# 質 疑 回 答 書

令和6年4月24日

工事名又は業務名  
片山高浜線自家用電気工作物更新工事

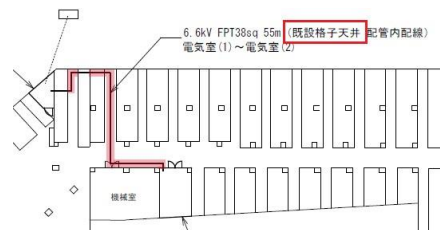
sekkei\_katayamatakahamajikayou\_denki.pdf 設計書 5頁  
片山高浜線自家用電気工作物更新工事 1号明細書に記載されている  
格子天井仮外し・復旧工 ですが、  
①借り外しする格子天井の 幅・長さ・重さをご教示ください。  
(分割している場合、1分割単位の 大きさ・重さをご教示下さい)  
②また、この格子天井は どのような方法で取り付けられているのでしょうか。  
(溶接等で固定されているのでしょうか)  
③仮外した格子天井は 工事期間中 取り外したままの状態が良いのでしょうか。  
④仮外した格子天井は 機械室、電気室内、その他 この作業エリア近くに  
仮置きできると考えてよいのでしょうか。  
⑤ichi\_katayamatakahamajikayou\_denki.pdf 5ページ  
管路平面図(地下) に記載されている右図の赤色の線で記している  
範囲を指しているのでしょうか。異なる場合は図示をお願いします。

①格子1箇所当たりの大きさは約100mm×100mmとなります。重さは不明です。なお、具体的な仮外しの大きさや箇所などは監督員と協議の上決定するものとします。  
②吊りボルトによる固定となります。  
③施設運営上、支障のない範囲であればよろしいです。  
④具体的な仮置き場については監督員と協議の上決定するものとします。  
⑤右図に既設格子天井範囲を図示します。

ichi\_katayamatakahamajikayou\_denki.pdf 3ページ 管路平面図(地上)

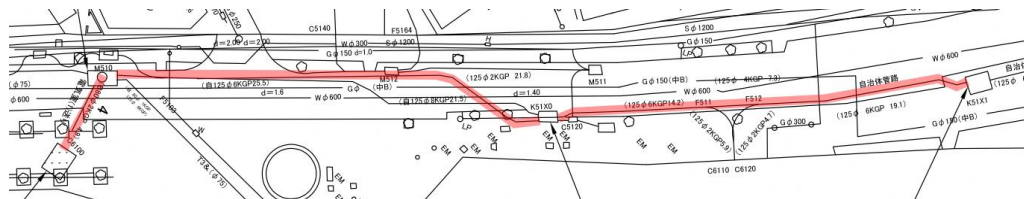
①下図の赤色で色塗りした高圧ケーブルの更新工事の時期は キュービクル改修工事の最中にケーブル更新工事を行うのでしょうか。もしくは、キュービクル改修工事の着手前かキュービクル改修工事完了後に実施するのでしょうか。

キュービクル改修工事期間中を想定しています。

ichi\_katayamatakahamajikayou\_denki.pdf 3ページ 管路平面図(地上)

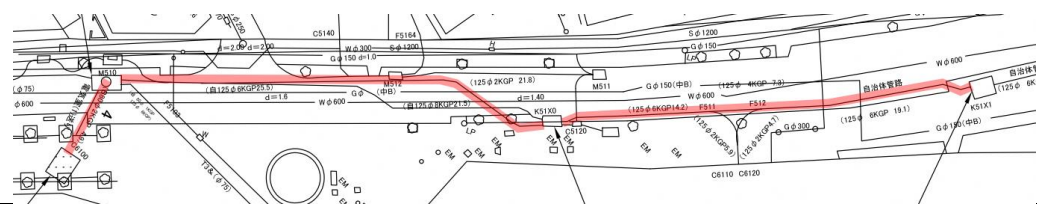
- ①下図の赤色で色塗りした高圧ケーブルの更新工事の作業は 平日・土曜・日曜・祝日のいずれに工事ができるのでしょうか。
- ②下図の赤色で色塗りした高圧ケーブルの更新工事の作業時間帯も 教えて下さい。

- ①②具体的な作業日時などは監督員と協議の上決定するものとします。

ichi\_katayamatakahamajikayou\_denki.pdf 3ページ 管路平面図(地上)

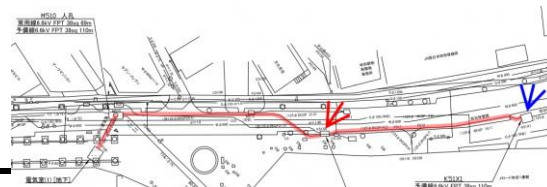
①キュービクル改修前もしくはキュービクル改修後に下図の赤色で色塗りした高压ケーブルの更新工事をする場合、常用線で受電した状態で、既設の予備線の高压引込ケーブルを先に更新、次に 予備線に受電を切り替えた状態で 既設の常用線の高压引込ケーブルを更新するという 作業手順でしょうか。もしくは キュービクル改修工事期間中に 常用線・予備線の両方の高压引込ケーブルを更新すると考えてよいですか。

キュービクル改修工事期間中を想定しています。

ichi\_katayamatakahamajikayou\_denki.pdf 3ページ 管路平面図(地上)

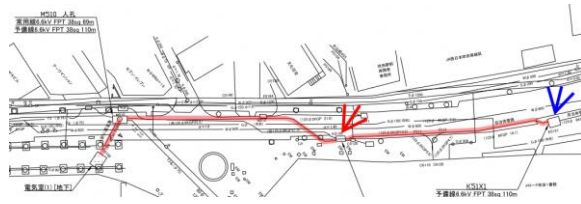
①下図の赤色で色塗りした高压ケーブルの更新工事は、常用線は 電気室(1)からK51X0(赤矢印)まで配線することになると考えますが、設計書16頁 高压ケーブル敷設工 5号明細書には端末処理材 6kV アイヒットニュー-TS6 38mm<sup>2</sup> FPT 屋内 4組しか計上されていません。

電気室(1)側の高压ケーブルの端末を実施し、K51X0 の端末処理は不要と考えてよいですか。K51X0 の 端末処理をする場合、端末処理材のメーカー、型番、仕様をご教示下さい。

お考えのとおりです。

ichi\_katayamatakahamajikayou\_denki.pdf 3ページ 管路平面図(地上)

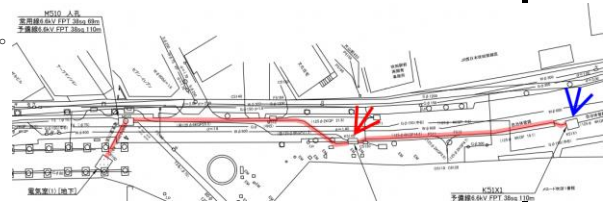
①キュービクル改修前もしくはキュービクル改修後に下図の赤色で色塗りした高压ケーブルの更新工事をする場合、常用線はK51X0(赤矢印)まで配線することになりますが、K51X0(赤矢印)内の何に接続するのでしょうか。端末処理だけでしてK51X0(赤矢印)にとどめておくのでしょうか。もしくは 端末処理もせずにK51X0(赤矢印)にとどめておくのでしょうか。ご教示下さい。

端末処理をせずK51X0(赤矢印)内にとどめておくことを想定しています。

ichi\_katayamatakahamajikayou\_denki.pdf 3ページ 管路平面図(地上)

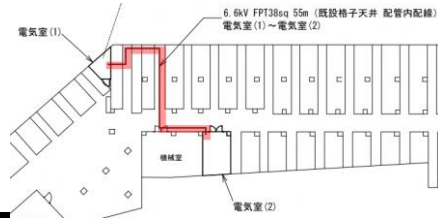
①下図の赤色で色塗りした高圧ケーブルの更新工事は、予備線は 電気室(1)からK51X1(青矢印)まで配線することになると考えますが、  
設計書16頁 高圧ケーブル敷設工 5号明細書には末端処理材 6kV アイヒットニュー-TS6 38mm2 FPT 屋内 4組しか計上されていません。

電気室(1)側の高圧ケーブルの末端を実施し、K51X0 の末端処理は不要と考えてよいですか。  
K51X1 の末端処理をする場合、末端処理材のメーカー、型番、仕様をご教示下さい。

お考えのとおりです。

ichi\_katayamatakahamajikayou\_denki.pdf 5ページ 管路平面図(地上)

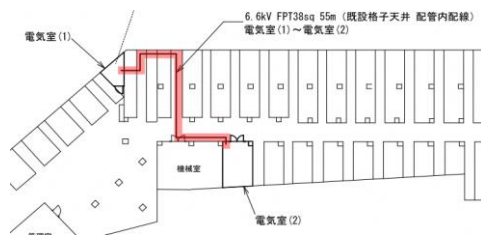
①下図の赤色で色塗りした高圧ケーブルの更新工事は、  
電気室(1)から電気室(2)までの間を配線することになると考えますが、設計書16頁 高圧ケーブル敷設工 5号明細書には  
末端処理材 6kV アイヒットニュー-TS6 38mm2 FPT 屋内 4組しか計上されていません。  
電気室(1)側、電気室(2)側、両方の高圧ケーブルの末端を実施しすると考えてよいですか。

お考えのとおりです。
